Акт осмотра плоской кровли из битумных и битумно-полимерных рулонных материалов на стадии эксплуатации

Жилой дом

№ 10467-09.19 от 16 апреля 2021 г.

📍 Россия, г. Москва, ул. Болотниковская д.3 к 1.

25 Внешние углы

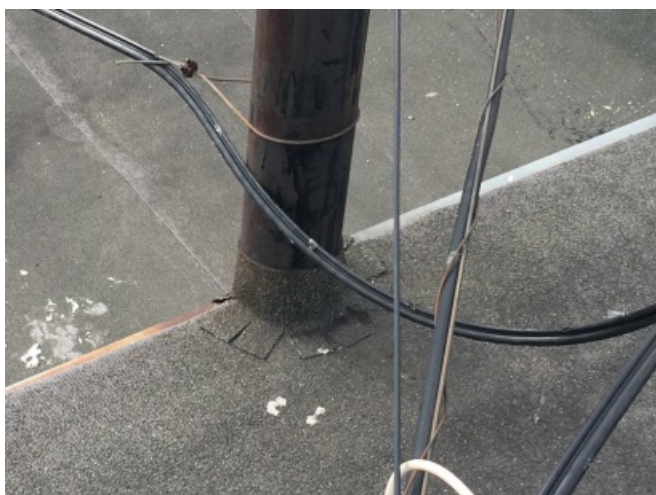
- ✘ При формировании узла возникает протившов.

- ❗ Рекомендуется выполнить замену гидроизоляционного покрытия.
